REGULAÇÃO RELATÓRIO TÉCNICO DE FISCALIZAÇÃO N. 1885/2026 – RTF

Fiscalização regular no Sistema de
Abastecimento de Água e Sistema de
Esgotamento Sanitário de Nova
Bassano/RS.

TERMO DE NÃO CONFORMIDADE (TNC)

TNC N.: 1885/2026

REGISTRO 1

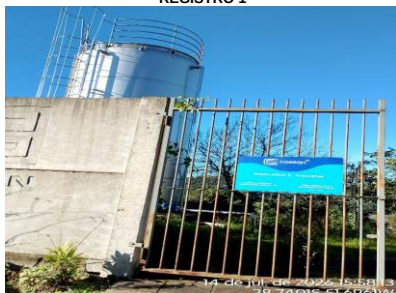
NC	CÓDIGO DA NC	UNIDADE	Reservatório R08
47	A5.18	CONSTATAÇÃO	Unidade não apresenta mapa de risco ou outra técnica ou ferramenta apropriada referente a saúde e segurança do trabalho
GRUPO	PRAZO	NÃO CONFORMIDADE	Não proporcionar a segurança das edificações e dos operadores.
2	180 dias	OBSERVAÇÃO	-

REGISTRO 1

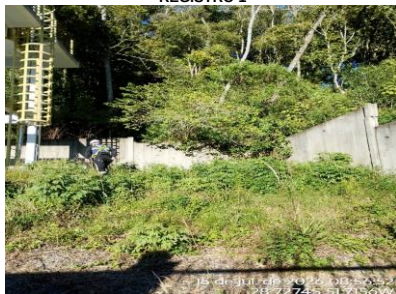
NC	CÓDIGO DA NC	UNIDADE	Reservatório R09
49	A5.17	CONSTATAÇÃO	Gramma alta no terreno.
GRUPO	PRAZO	NÃO CONFORMIDADE	Falta de conservação e manutenção preventiva de unidade.
2	365 dias	OBSERVAÇÃO	-

REGISTRO 1

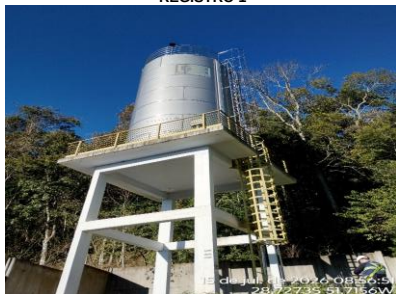
NC	CÓDIGO DA NC	UNIDADE	Reservatório R09
51	A5.18	CONSTATAÇÃO	Unidade não apresenta mapa de risco ou outra técnica ou ferramenta apropriada referente a saúde e segurança do trabalho
GRUPO	PRAZO	NÃO CONFORMIDADE	Não proporcionar a segurança das edificações e dos operadores.
2	180 dias	OBSERVAÇÃO	-

REGISTRO 1

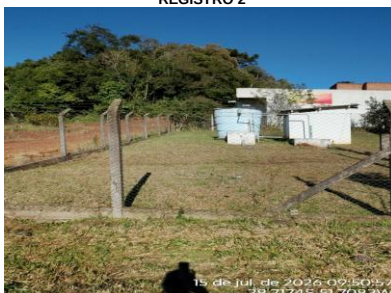
NC	CÓDIGO DA NC	UNIDADE	Reservatório R12
60	A5.1	CONSTATAÇÃO	A identificação não condiz com anexo II encaminhado através do ofício de aviso de fiscalização
GRUPO	PRAZO	NÃO CONFORMIDADE	Falta de conservação e manutenção preventiva de unidade.
2	365 dias	OBSERVAÇÃO	A placa informa R14, mas pela localização anexo II é o R12

REGISTRO 1

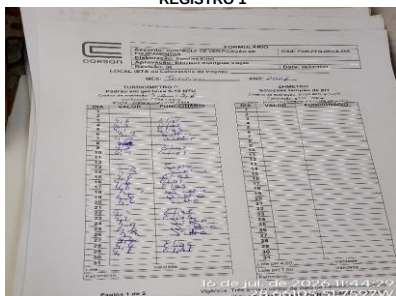
NC	CÓDIGO DA NC	UNIDADE	Laboratório água - Nova Araçá
61	A6.3	CONSTATAÇÃO	Equipamento não possui rotina de verificação diária pelos operadores da unidade.
GRUPO	PRAZO	NÃO CONFORMIDADE	Ausência de evidência de calibração dos equipamentos.
2	90 dias	OBSERVAÇÃO	Foram somente encontradas planilhas até o mês de Janeiro/26

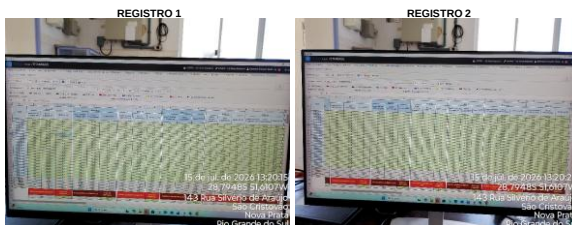
NC	CÓDIGO DA NC	UNIDADE	Poços NBA 05, NBA06A, NBA07, NBA08
89	-	CONSTATAÇÃO	Poço operando por mais horas diárias e/ou captando volumes superiores aos informados no cadastro do SIOUT, no mês de junho/2026
GRUPO	PRAZO	NÃO CONFORMIDADE	Não atender a todos os padrões de emissão estabelecidos na licença/outorga.
2	90 dias	OBSERVAÇÃO	NBA05 Dados informados no SIOUT: Tempo de operação: 12 h/dia - Volume mensal: 2520m³ ; NBA06A Dados informados no SIOUT: Tempo de operação: 14 h/dia - Volume mensal: 2520m³ ; NBA07 Dados informados no SIOUT: Tempo de operação: 18 h/dia NBA08 Dados informados no SIOUT: Tempo de operação: 16 h/dia UNILAB: NBA05: Tempo médio de operação:23.5h/dia; Tempo mínimo: 20h/dia; Tempo máximo:24h/dia; Volume total mensal: 5583m³ NBA06A: Tempo médio de operação:22.06h/dia; Tempo mínimo: 16h/dia; Tempo máximo:24h/dia; Volume total mensal: 5918m³ NBA07: Tempo médio de operação:21.71h/dia; Tempo máximo:24h/dia NBA08: Tempo médio de operação:20h/dia; Tempo mínimo: 17h/dia; Tempo máximo:24h/dia

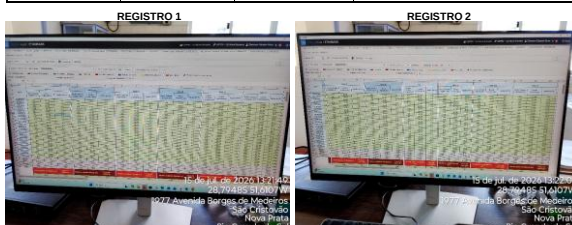
NC	CÓDIGO DA NC	UNIDADE	Poços NBA 05, NBA06A, NBA07, NBA08, NBA13, NBA16, NBA20B, NBA26
90	-	CONSTATAÇÃO	Poço operando por mais horas diárias e/ou captando volumes superiores aos informados no cadastro do SIOUT, no mês de maio/2026
GRUPO	PRAZO	NÃO CONFORMIDADE	Não atender a todos os padrões de emissão estabelecidos na licença/outorga.
2	90 dias	OBSERVAÇÃO	NBA05 Dados informados no SIOUT: Tempo de operação: 12 h/dia - Volume mensal: 2520m³ ; NBA06A Dados informados no SIOUT: Tempo de operação: 14 h/dia - Volume mensal: 2520m³ ; NBA07: Dados informados no SIOUT: Tempo de operação: 18 h/dia NBA08 Dados informados no SIOUT: Tempo de operação: 16 h/dia NBA13 Dados informados no SIOUT: Tempo de operação: 16 h/dia NBA16 Dados informados no SIOUT: Tempo de operação: 16 h/dia - Volume mensal: 8640m³ ; NBA20B Dados informados no SIOUT: Tempo de operação: 10 h/dia - Volume mensal: 3000m³ ; NBA26 Dados informados no SIOUT: Tempo de operação: 16 h/dia UNILAB: NBA05: Tempo médio de operação:20h/dia; Tempo mínimo: 20h/dia; Tempo máximo:20h/dia; Volume total mensal: 3720m³ ; NBA06A: Tempo médio de operação:21h/dia; Tempo mínimo: 20h/dia; Tempo máximo:22h/dia; Volume total mensal: 6664m³ NBA07: Tempo médio de operação:23.8h/dia; Tempo mínimo: 23h/dia; Tempo máximo:24h/dia; NBA08: Tempo médio de operação:23h/dia; Tempo mínimo: 22h/dia; Tempo máximo:24h/dia; NBA13: Tempo médio de operação:23.66h/dia; Tempo mínimo: 22h/dia; Tempo máximo:24h/dia; NBA16: Tempo médio de operação:21h/dia; Tempo mínimo: 21h/dia; Tempo máximo:21h/dia; Volume total mensal: 13592m³ NBA20B: Tempo médio de operação:16h/dia; Tempo mínimo: 15h/dia; Tempo máximo:17h/dia; Volume total mensal: 4401m³ NBA26: Tempo médio de operação:17.2h/dia; Tempo máximo:18h/dia;
